**OGGETTO:** Osservazioni al progetto per l'installazione di un impianto per la produzione di energia elettrica da fonte eolica denominato "Su Casteddu" di potenza complessiva pari a 36 MW, costituito da 6 aerogeneratori, ciascuno di potenza nominale pari a 6 MW, da realizzarsi nelle Province di Nuoro e Sud Sardegna, nel territorio dei comuni di Ussassai (NU), Esterzili, Escalaplano, Seui (SU)

**Codice procedura (ID\_VIP/ID\_MATTM) – 11188)**

**Proponente:** D&D COSTRUZIONI S.r.l.

## **ATTO DI OSSERVAZIONI**

Nella figura seguente, un fotomontaggio, che illustra con non troppa fantasia quale sarebbe l'impatto visivo della centrale eolica "Su Casteddu", proprio in relazione al monumento archeologico e naturalistico, Casteddu de Joni, indicato sulla sinistra dalla freccia rossa.

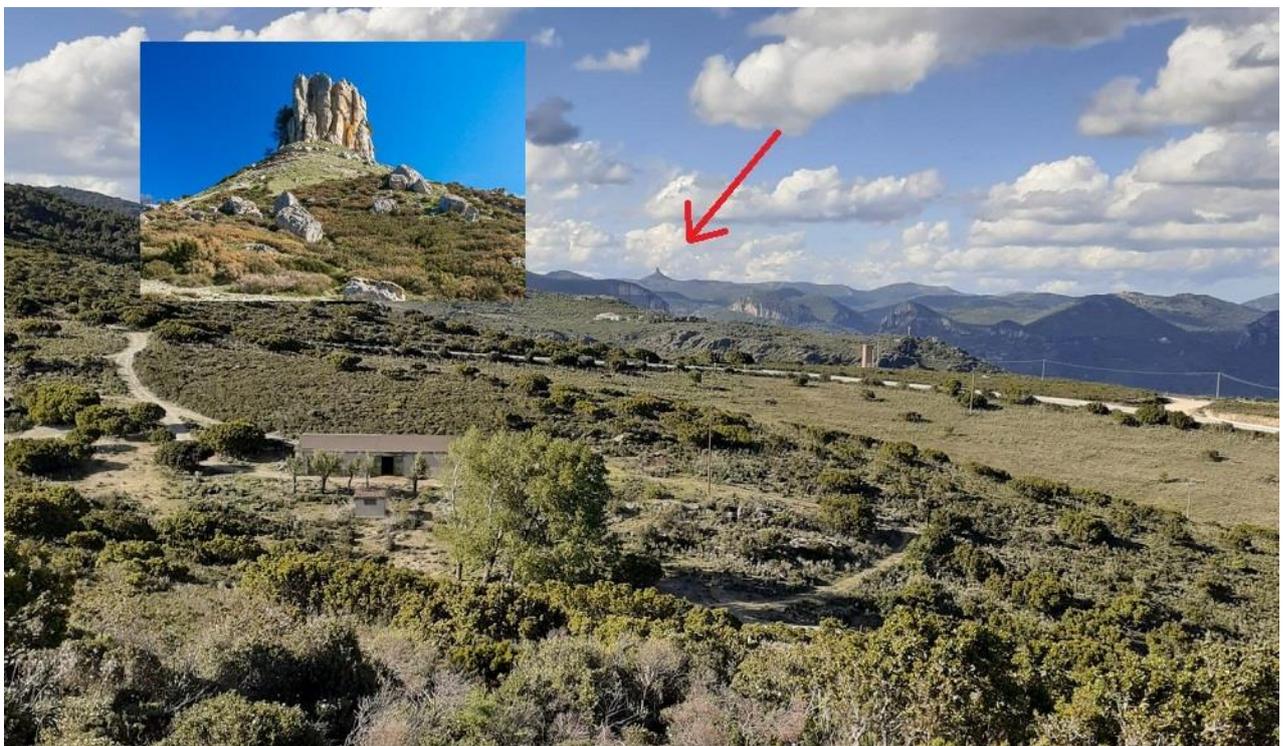
#### **Si osserva che**
